改善箇所説明図

改善の内容

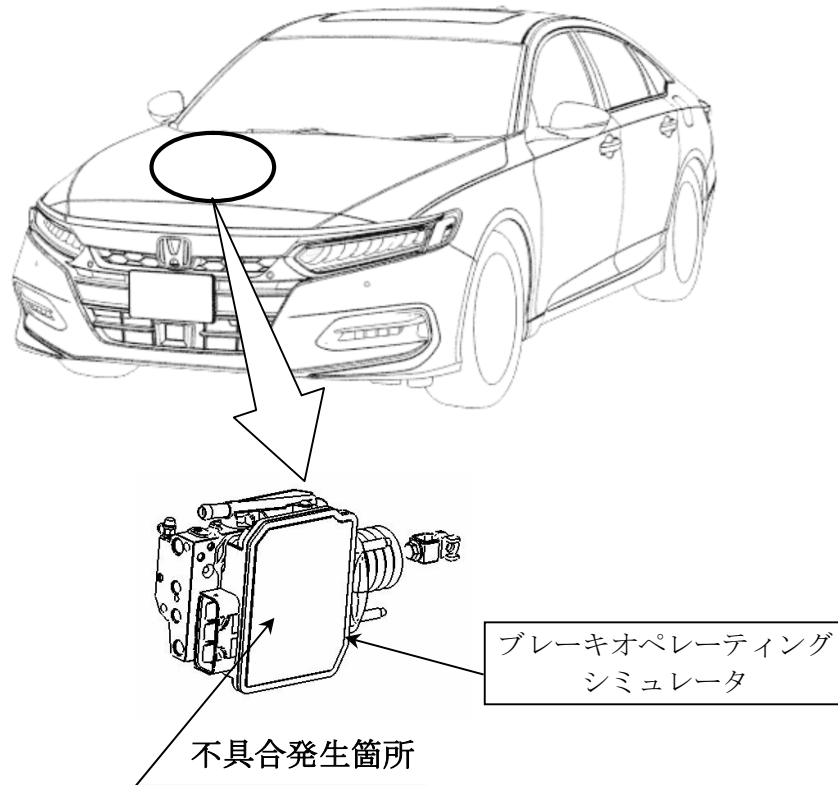
電動サーボブレーキシステムのブレーキオペレーティングシミュレータにおいて、製造工程が不適切なため、製造時に使用する組付け油が圧力センサ内に浸入することがある。そのため、使用過程で当該センサ内の抵抗部が腐食し、出力値が異常となり、警告灯が点灯するとともにフェールセーフが働き、ブレーキペダルの操作力が増大するおそれがある。

全車両、ブレーキオペレーティングシミュレータの圧力センサの出力値を点検し、点検基準を外れるものはブレーキオペレーティングシミュレータを対策品と交換する。

注： は点検結果により、交換する部品を示す。
